Date: **Avril 1995**  
 Section: **06**  
 Sujet: **Câblage d'alimentation du moteur de l'évaporateur**  
 Application:

Modèle	VIN
Autocar Le Mirage "XL"	2P9L3340XM1001883 jusqu'à 2P9L33409R1001994 inclusivement

**Certification  
de  
campagne de rappel  
(Ref: Cr95-08)**

FIGURE 1

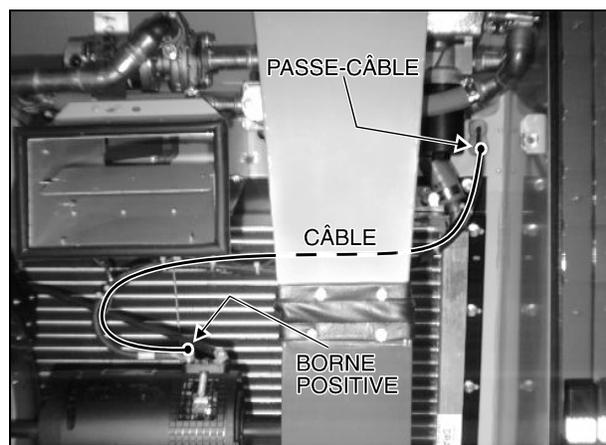
Sur les véhicules mentionnés ci-dessus, la disposition du câblage d'alimentation du moteur de l'évaporateur est inadéquate. Il pourrait en résulter un court-circuit et éventuellement un incendie. Nous vous demandons de remplacer le câblage d'alimentation selon la marche à suivre ci-après.

1. À l'intérieur du compartiment de l'évaporateur (situé sur le côté gauche du véhicule), localiser le moteur de l'évaporateur. Débrancher le câble de la borne positive (côté gauche) du moteur de l'évaporateur (Fig. 1). Couper les serre-câbles et défaire les pinces de retenue sur le tracé du câble. Enlever en grattant le calfeutrage autour du passe-câble.

FIGURE 2

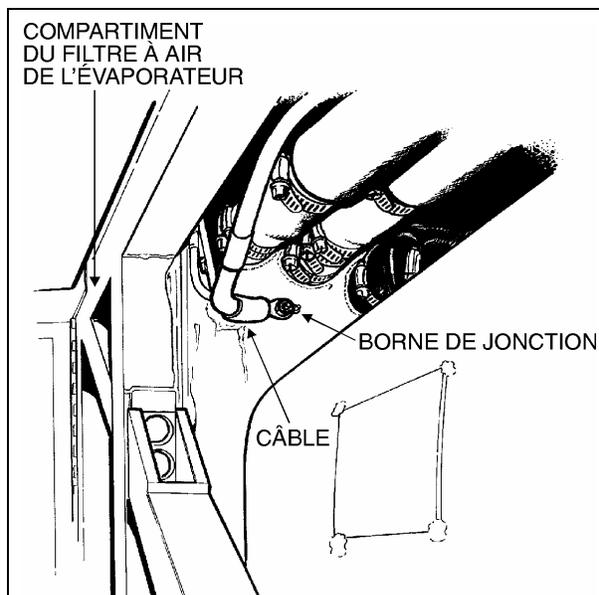
6. Déconnecter le câble de la borne de jonction (Fig. 2). Enlever les écrous, les rondelles-freins et les boulons retenant la borne de jonction à la cloison, puis retirer la borne de jonction et la remplacer par le passe-câble #504356.

FIGURE 3

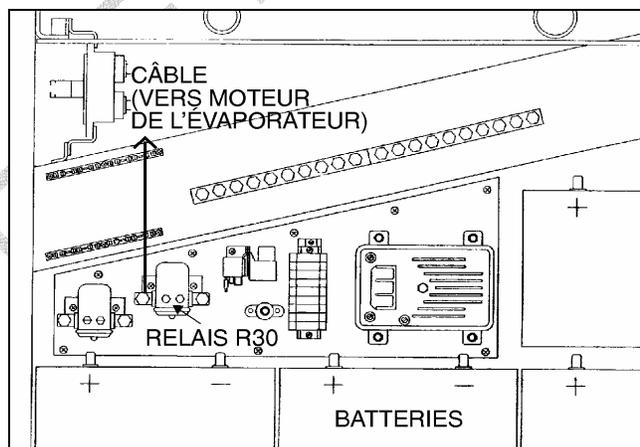
8. Gratter le calfeutrage autour du passe-câble pour l'enlever. Défaire les serre-câbles et les pinces de retenues sur la longueur du câble. Déconnecter le câble de la borne gauche du relais R30 (Fig. 3), retirer le câble par le passe-câble, et le jeter.
9. Connecter une extrémité du nouveau câble #130 (#063928) sur la borne gauche du relais R30, et l'acheminer au compartiment de l'évaporateur en empruntant le tracé de l'ancien câblage tout en traversant les cloisons (Qté=3) par les passe-câbles. Connecter le câble à la borne positive du moteur de l'évaporateur, puis appliquer un enduit de protection (Prévost #680745) sur la borne.
